Proyecto: LM-PI-AT-102-12

## **EVALUACIÓN DE LOS ESTUDIOS GEOTÉCNICOS PRELIMINARES**

***PROYECTO: Construcción de la carretera a San Carlos, sección  
Sifón-La Abundancia***

INFORME FINAL

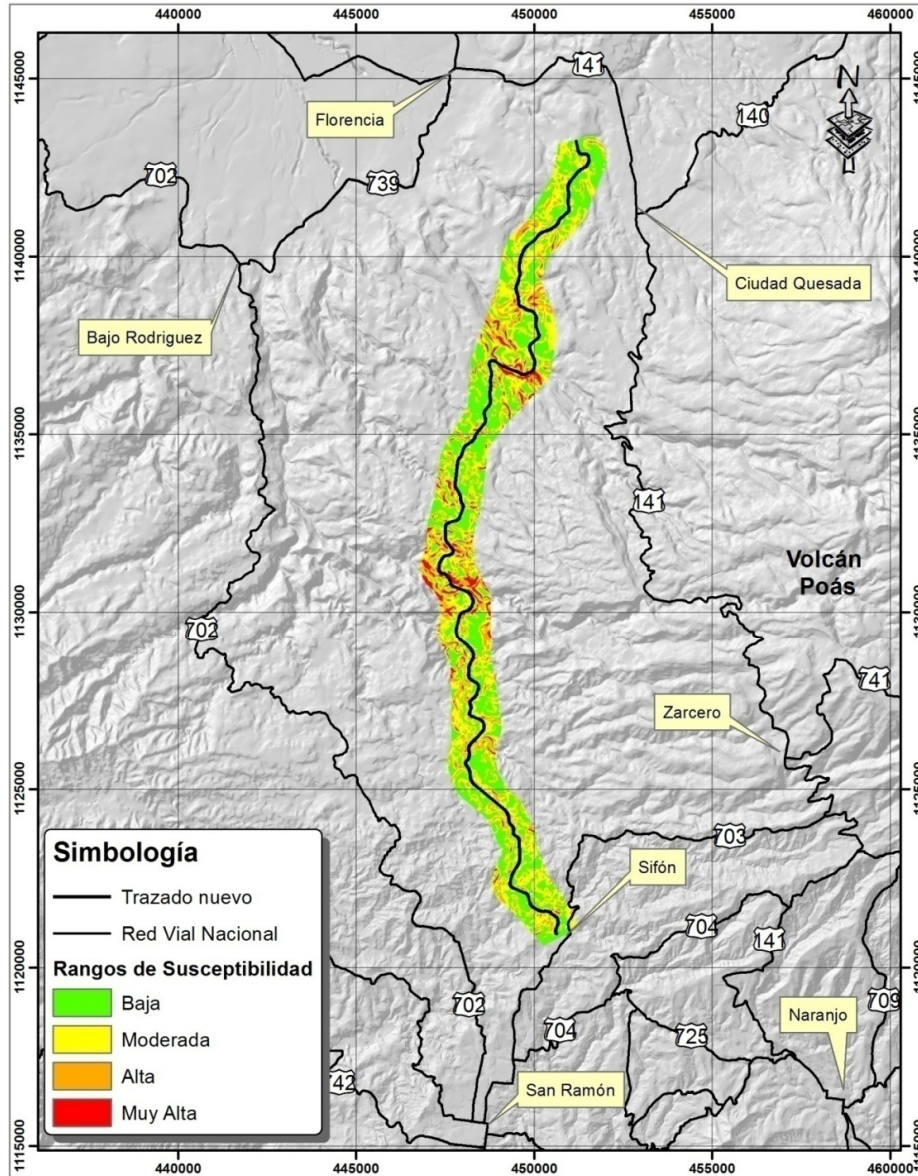
En el se muestran los resultados de los segmentos críticos del trazado del proyecto Sifón-La Abundancia, en donde se da mayor exposición de taludes de corte y relleno a la problemática de deslizamientos. Los segmentos que presentan menor susceptibilidad a deslizamientos se muestran en color verde y los de alta susceptibilidad, es decir los puntos críticos se presentan en color rojo.

Para observar mejor el detalle de la zonificación, el Mapa Zonificación de la susceptibilidad a deslizamientos de tierra en el corredor Sifón – Abundancia. Fuente: Vargas y Garro, UGERV.

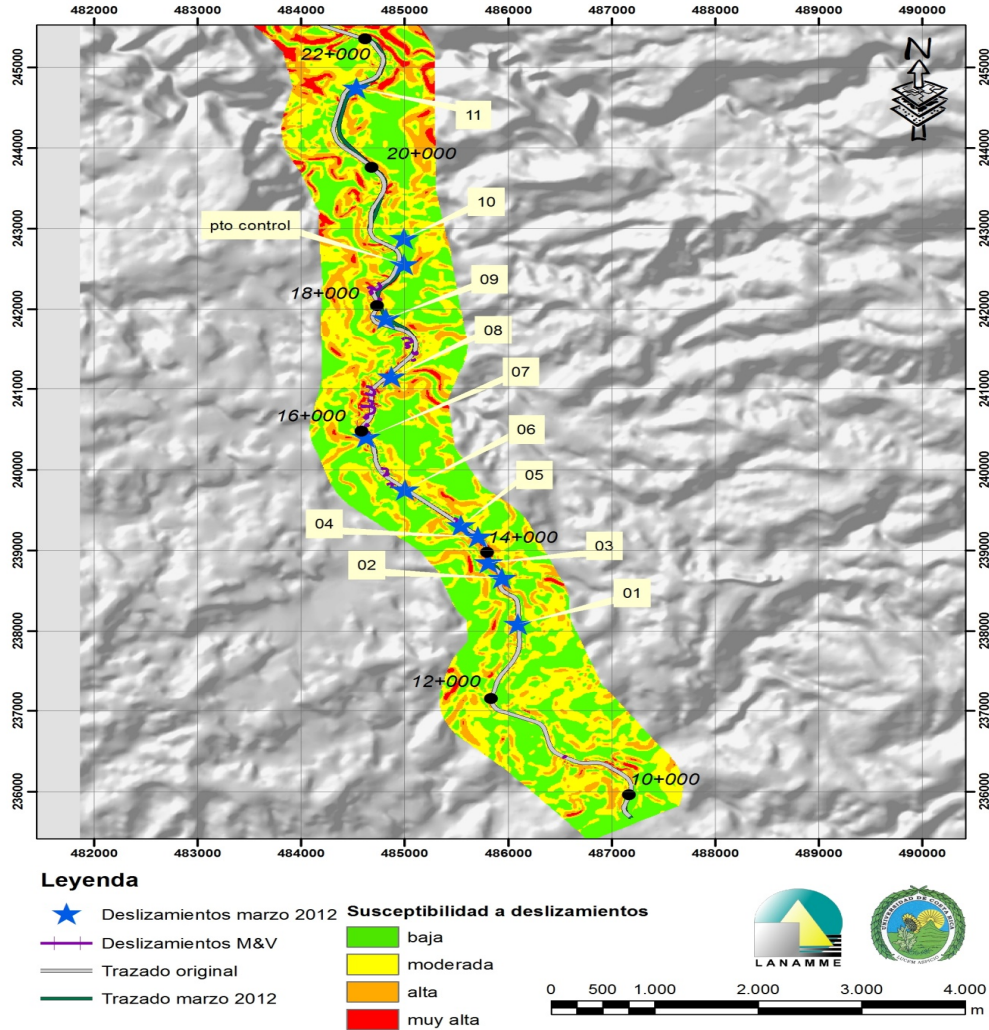
presenta acercamientos del mismo resultado, con los deslizamientos identificados en visita al proyecto en marzo 2012. El Anexo 2 del informe técnico presenta los mismos resultados con mayor nivel de detalle.

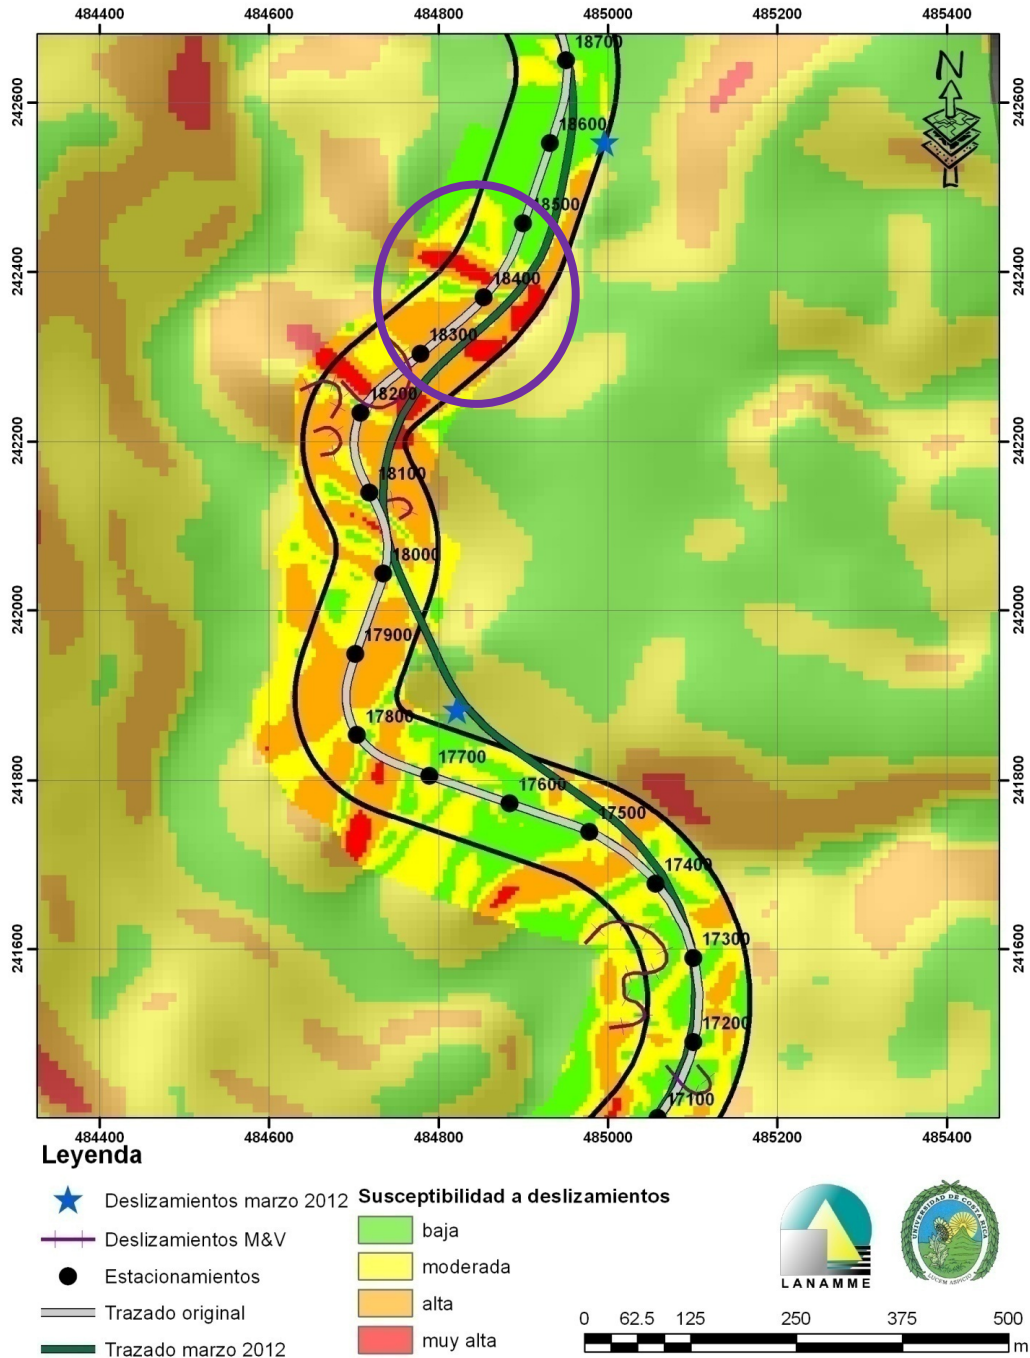
**Mapa** , el Mapa y la Tabla se destacan tres segmentos principales de mayor nivel de susceptibilidad. Estos segmentos principales se ubican en las laderas de los cañones de los

cauces mayores, entre los estacionamientos 22+200 a 23+300 (río Tapezco), 25+200 a 26+200 (río Arenas) y 29+000 a 31+200 (río La Vieja) y tienen longitudes de 1,1, 1,0 y 2,2 kilómetros, respectivamente, donde la conformación geológica podría presentar un macizo rocoso, y en ese caso la metodología de ángulo crítico presenta una limitación, por lo que es importante estudiar a fondo las zonas indicadas y conlleva a un análisis especial de las zonas. Existen otras agrupaciones de segmentos con niveles de susceptibilidad alto y muy alto de menor longitud, tales como el sub-tramo que se ubica entre los estacionamientos 18+000 y 18+400 (0,4 km) y los estacionamientos 27+200 a 27+900 (río Seco, 0,7 km), de manera que los sub-tramos de mayor importancia suman 6,5 kilómetros en conjunto. Este análisis confirma el resultado anterior en el que aproximadamente 20 km de la longitud del proyecto se considera de alta exposición a la inestabilidad de taludes y permite especificar que los sub-tramos de mayor importancia se ubican en las cercanías de los ríos.

**Mapa** Zonificación de la susceptibilidad a deslizamientos en el segmento 17+100 a 18+700 del corredor Sifón-La Abundancia. Fuente: Vargas y Garro, UGERV.

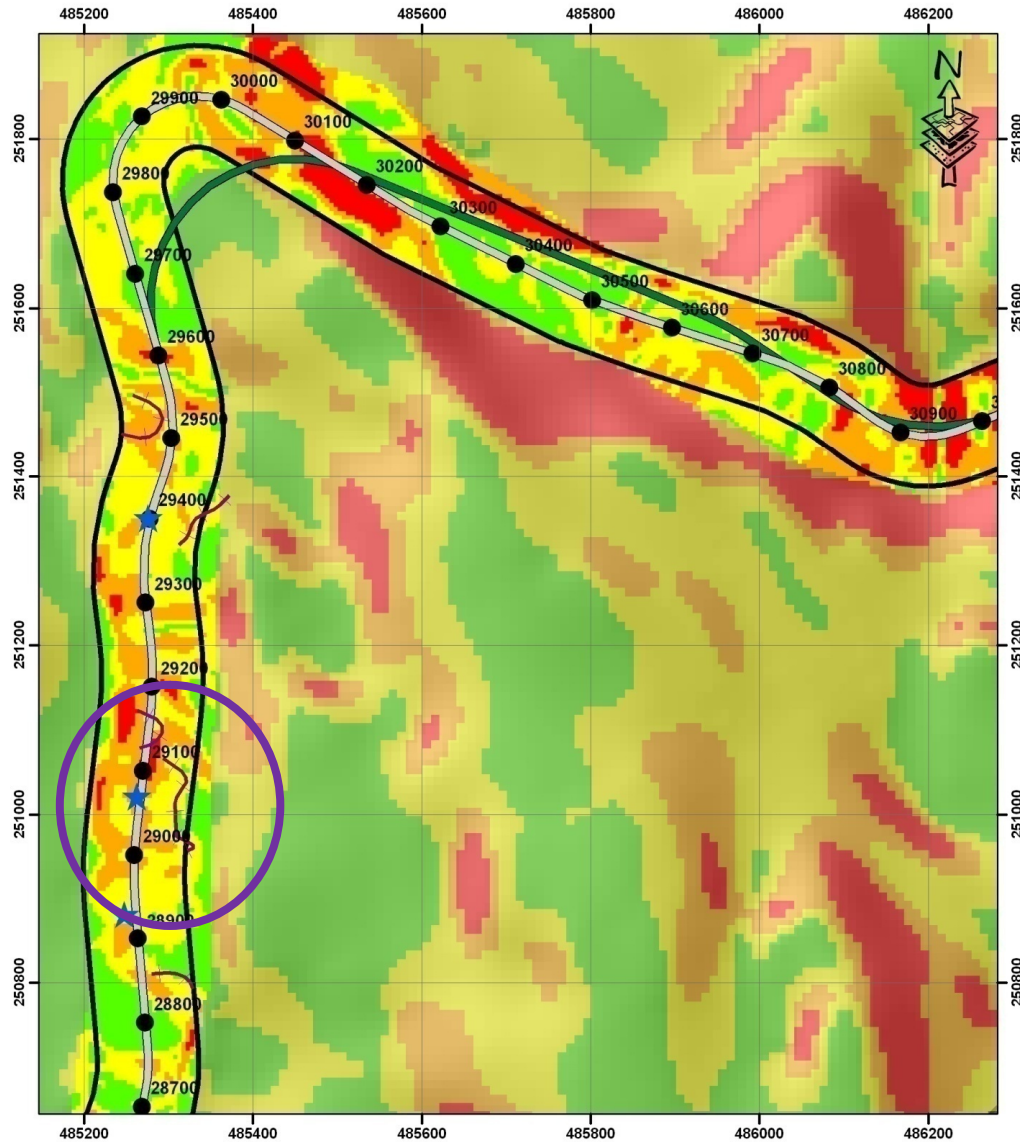
A manera de ejemplo se muestra el y que corresponden a los segmentos 17+100 a 18+700 y 28+700 a 30+900, respectivamente y sobre los cuales, específicamente en el km 18 y km 29, en octubre 2011 se realizaron estudios específicos para identificar con más detalle las características de los suelos de estos sitios. Esto muestra que con un estudio de zonificación previo a las labores de ejecución de las obras, se obtiene una buena aproximación de los segmentos críticos de deslizamientos del proyecto que, en la etapa de diseño, requerirán de una investigación geotécnica más detallada así como estudios de suelos, análisis de estabilidad, diseño de pendientes de taludes, etc.
